Commission économique pour l'Europe**Comité des transports intérieurs****Forum mondial de l'harmonisation des Règlements
concernant les véhicules****Groupe de travail du bruit****Soixante-quatrième session**

Amendements collectifs**Proposition de complément 3 au Règlement n° 9****Communication de l'expert de la Commission européenne***

Règlement n° 9, modifier comme suit :

« Prescriptions uniformes relatives à l’homologation des véhicules des catégories L₂, L₄ et L₅ en ce qui concerne le bruit les émissions sonores »

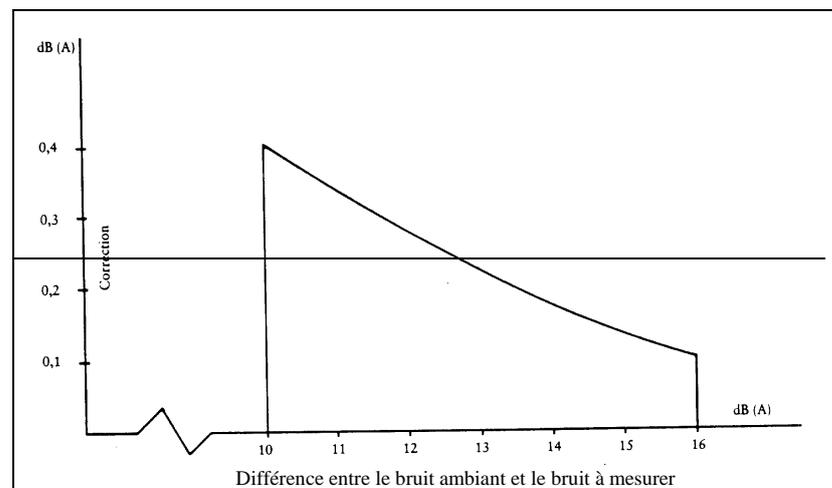
38. Dans le nouveau paragraphe 2.1.2, on ne trouve plus la figure se rapportant aux conditions météorologiques et à la correction du niveau de bruit de fond, car celle-ci n'est pas conforme au tableau, lequel contient les valeurs correctes.

Figure 1
Positions à respecter pour les mesures sur les véhicules en marche

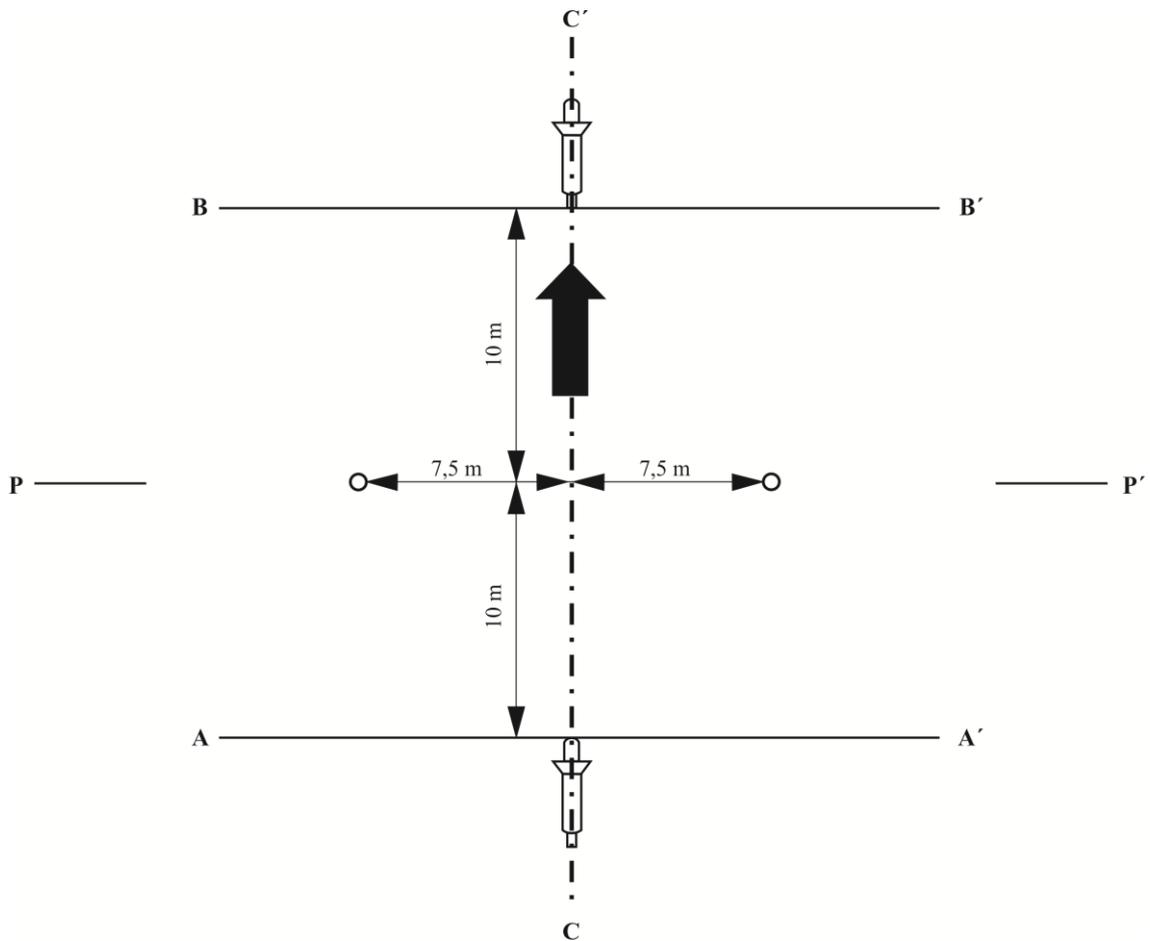
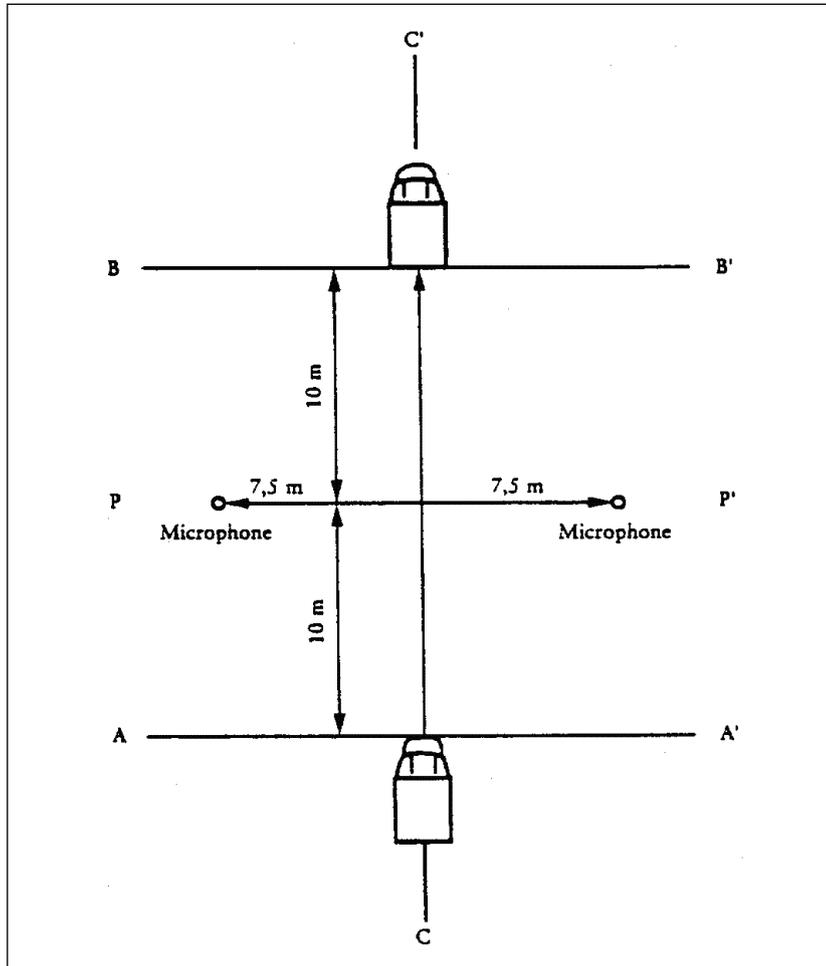
41. Le titre au 3.1.1, « Positions pour l'essai », a été remplacé par « Préparation de l'essai et position des microphones ». La figure 1 a été déplacée de son emplacement actuel au présent paragraphe.

- 3.1.1.1 L'essai est préparé comme indiqué à la figure 1.
- Deux lignes, AA' et BB', parallèles à la ligne PP' et situées respectivement à 10 m en avant et en arrière de cette ligne, sont tracées sur la piste d'essai.

- 3.1.1.2 La distance entre les microphones et la ligne CC', sur la ligne PP' des microphones, elle-même perpendiculaire à la ligne de référence CC' sur la piste d'essai (voir la figure 1), doit être égale à 7,5 m ± 0,05 m.

Figure 2
Positions du microphone pour la mesure des émissions sonores du véhicule à l'arrêt

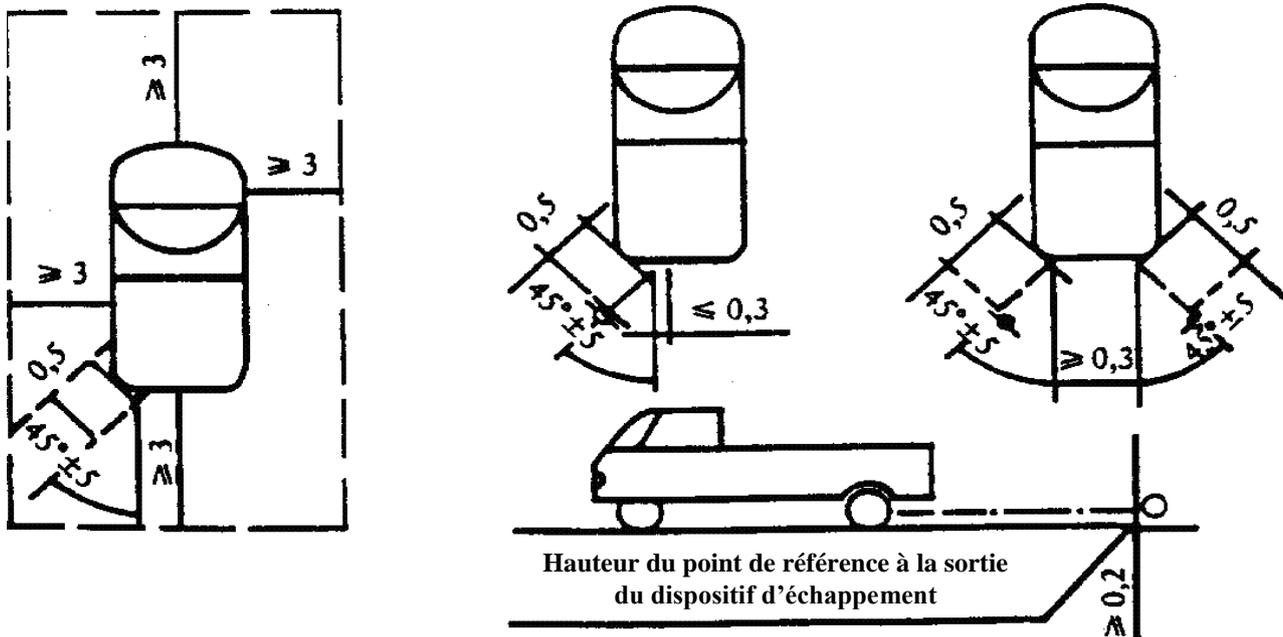
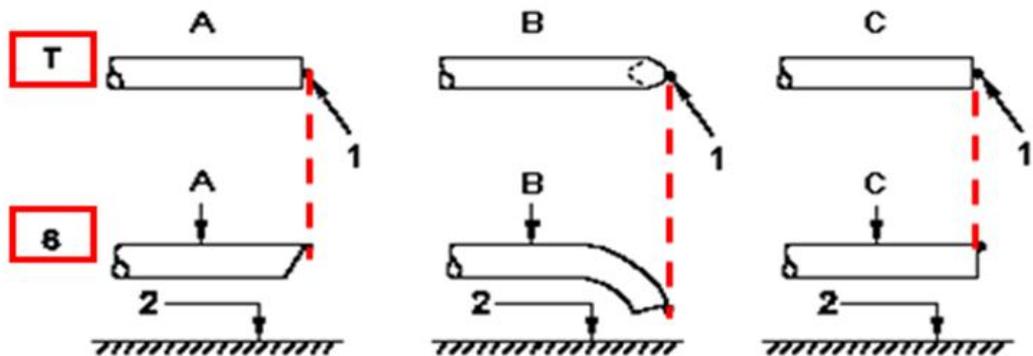
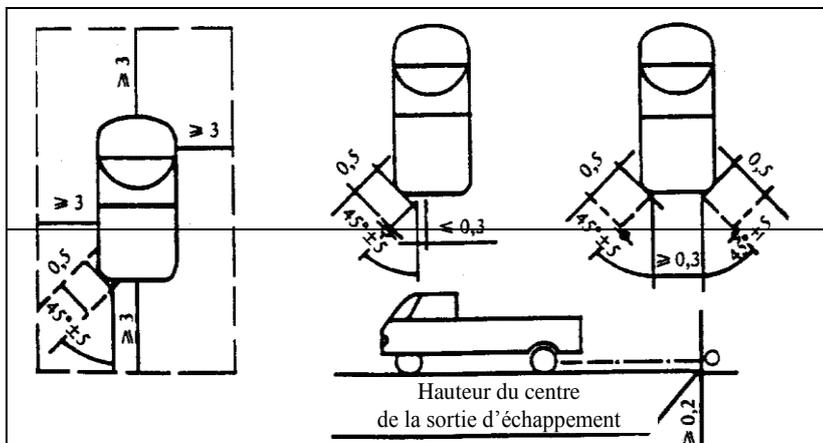
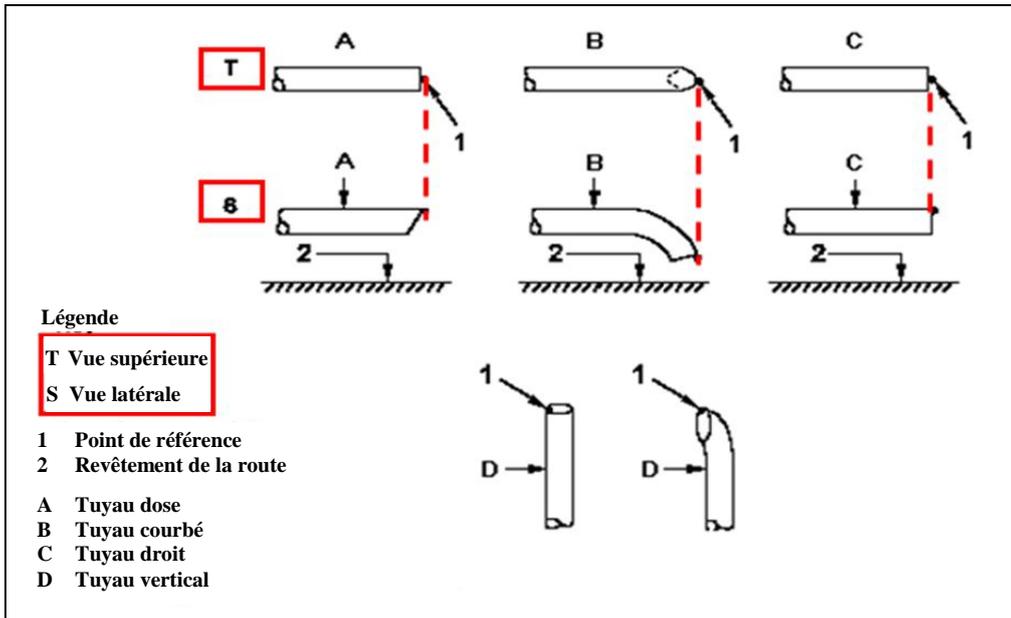
48. Les figures 2 et 4 ont été déplacées de leur emplacement actuel (dans l'appendice) au présent paragraphe, car c'est là qu'elles doivent se trouver. La figure 4 est devenue la figure 3 afin que l'ordre soit respecté.

Figure 4
Appareil d'essai pour le conditionnement par impulsions

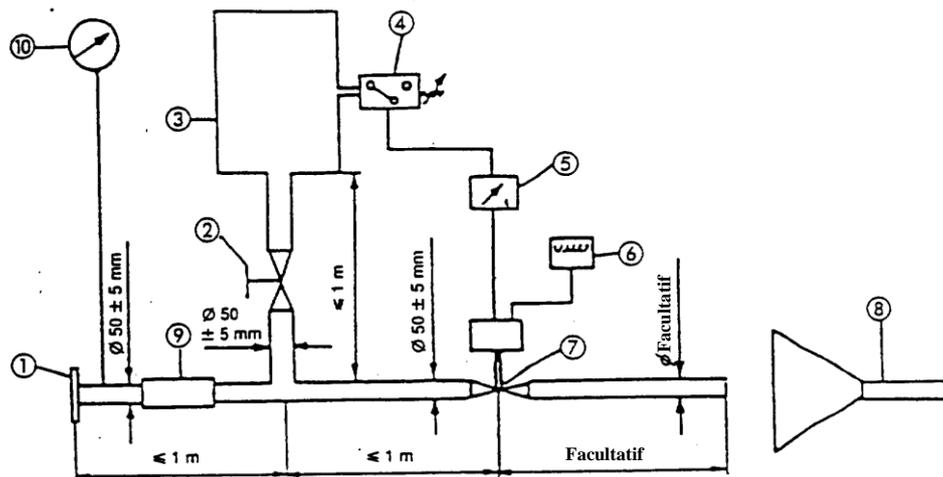
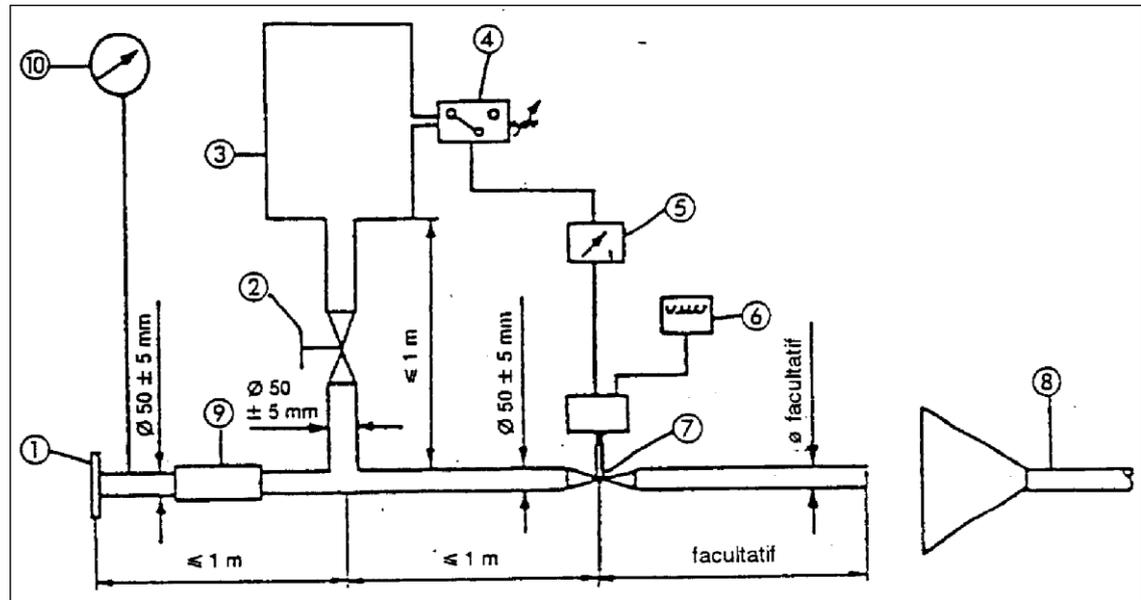
53. La figure 3 a été déplacée du paragraphe 5.3 au présent paragraphe, car c'est là qu'elle doit se trouver. Elle est en outre devenue la figure 4 afin que l'ordre soit respecté.
